日本原燃株式会社

核燃料物質加工事業変更許可申請書（MOX燃料加工施設）

本文及び添付書類の一部補正について

令和4年1月12日付け2021燃建発第1号により申請しました当社核燃料物質加工事業変更許可申請書（MOX燃料加工施設）の本文及び添付書類を別添1及び別添2のとおり一部補正いたします。

添5第10図(4) 弾性設計用地震動の応答スペクトル(水平方向)

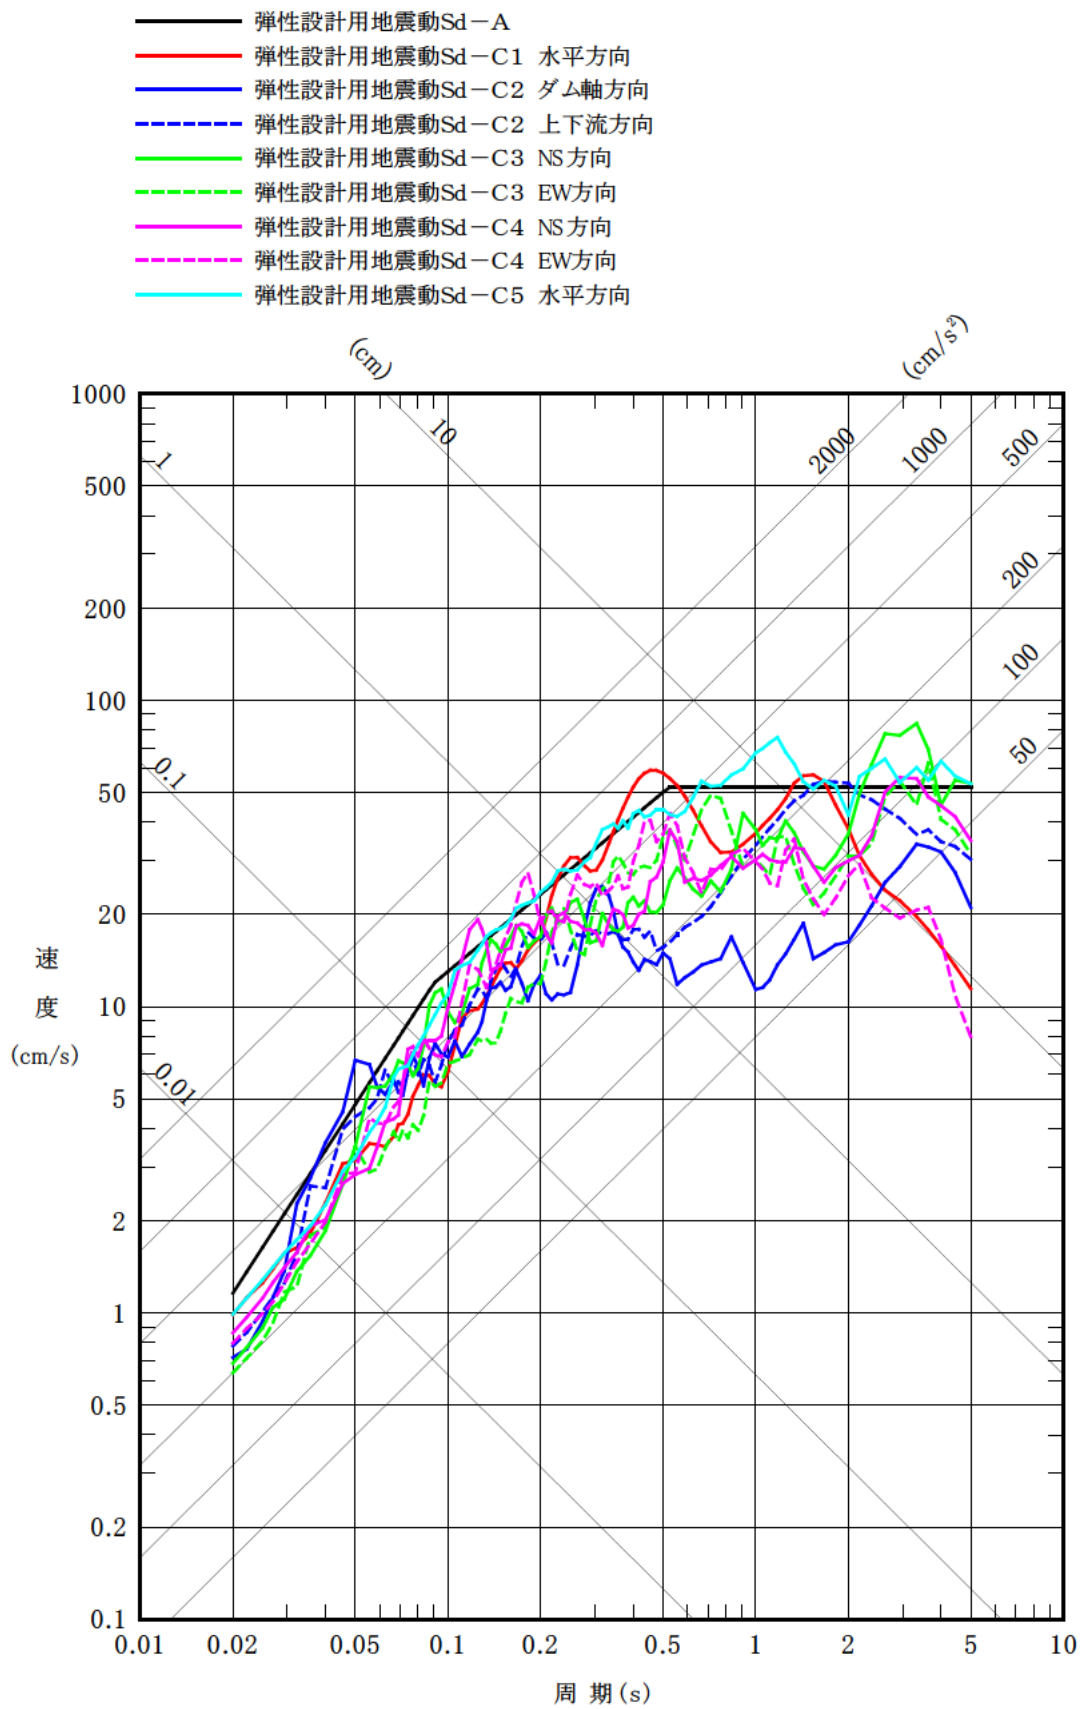
添5第10図(4) 弾性設計用地震動の応答スペクトル(水平方向)

添5第10図(5) 弾性設計用地震動の応答スペクトル(鉛直方向)

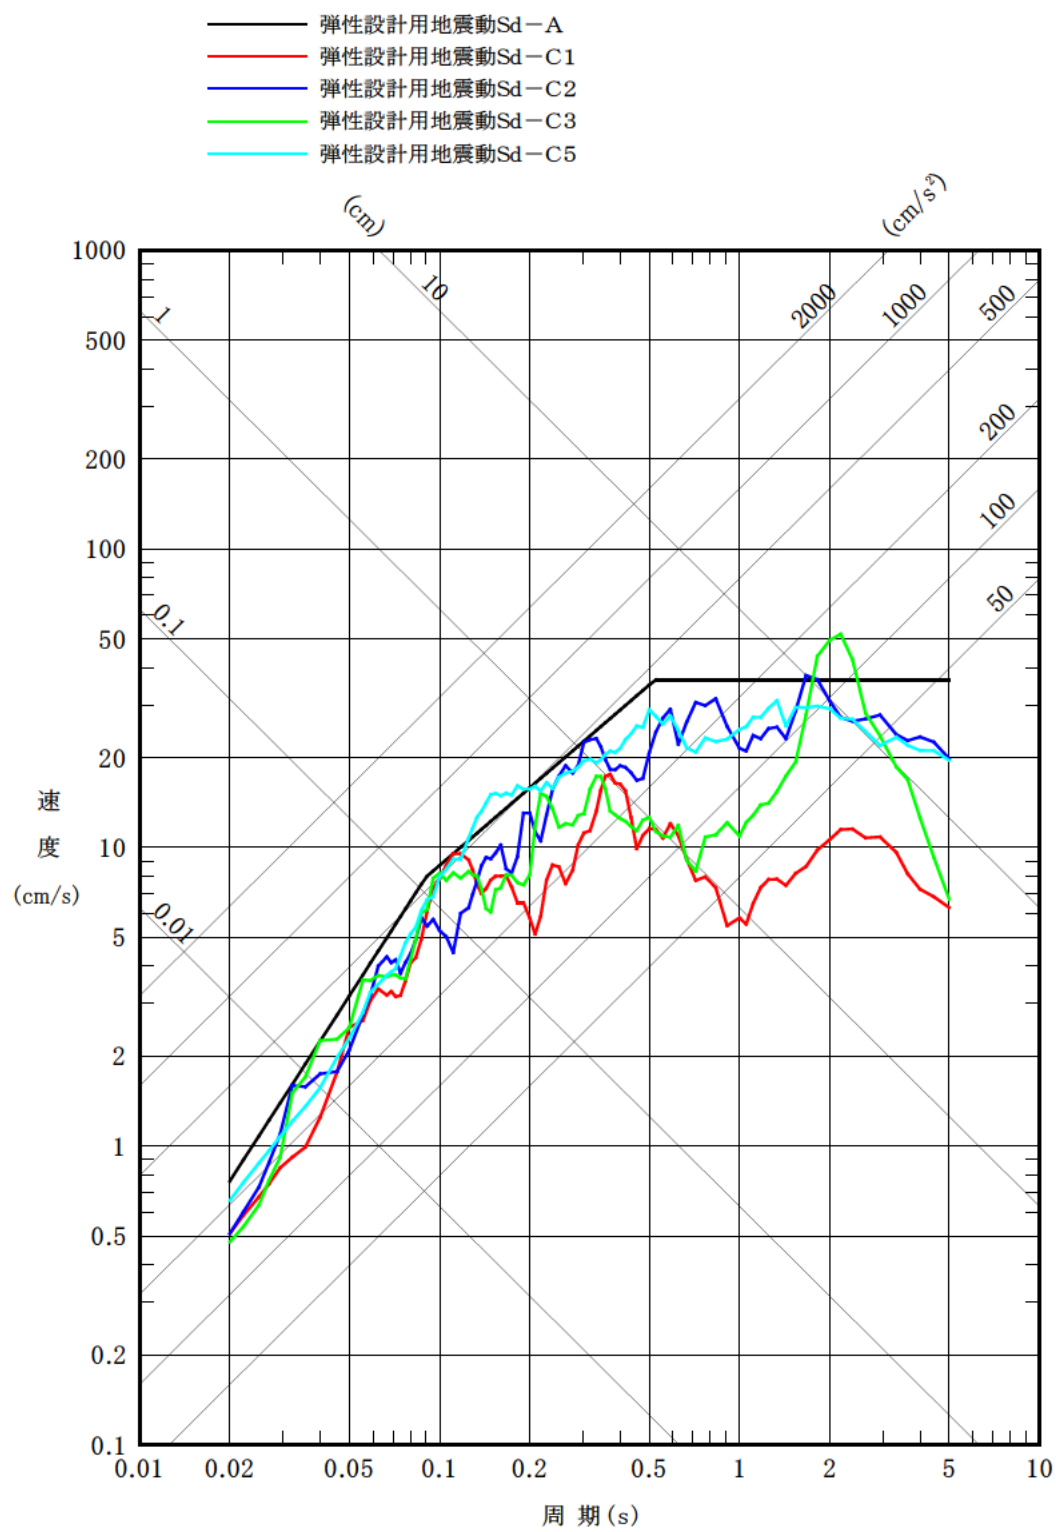
添5第10図(5) 弾性設計用地震動の応答スペクトル(鉛直方向)

添5第11図(11) 弾性設計用地震動S d - C 5の加速度時刻歴波形

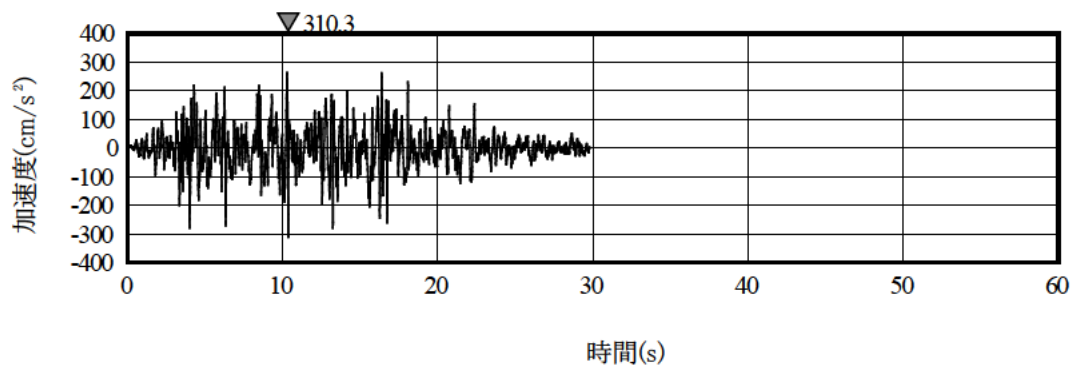
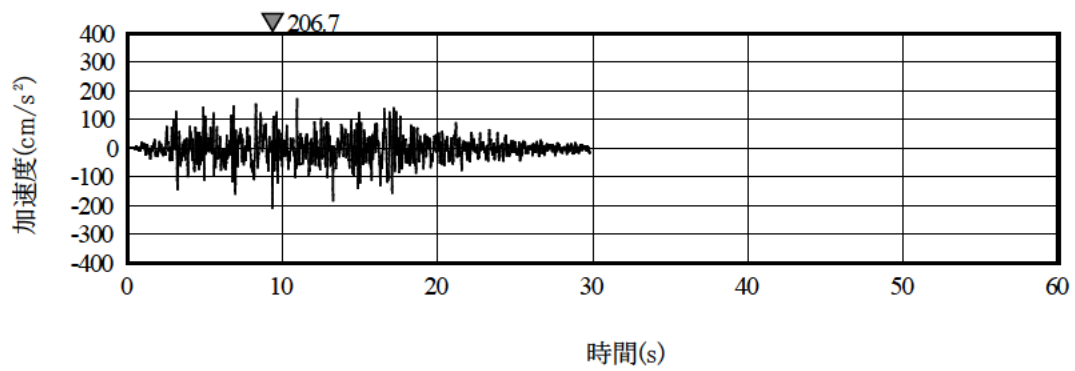
添5第11図(11) 弾性設計用地震動Sd-C5の加速度時刻歴波形
